●●邸新築工事現場検査記録簿

第4回目(ベースコンクリートレイタンス検査)

第5回目(型枠検査)

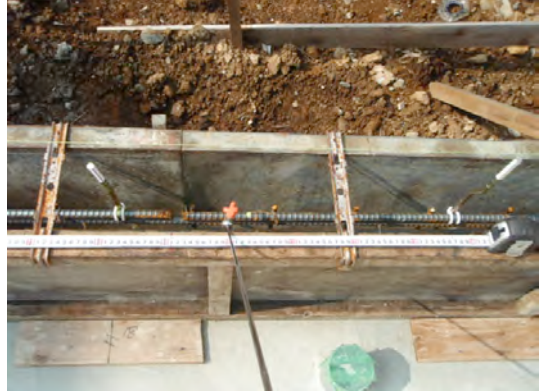
アンカーボルト位置が違いますので是正を指示しました。左の差し棒位置のアンカーが間違い。右の差し棒位置が本来の位置です。

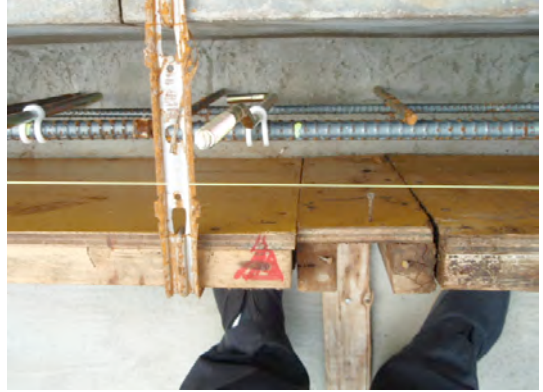
下記の2か所はかぶり厚さが不足していますので是正を指示しました。

下記も同様にかぶり厚さが不足しておりますが、立ち上がり幅を30ミリ増加しないと是正不可能ですが、玄関ポーチ部分につき変更可能かどうか桂井様に確認するよう指示しました。
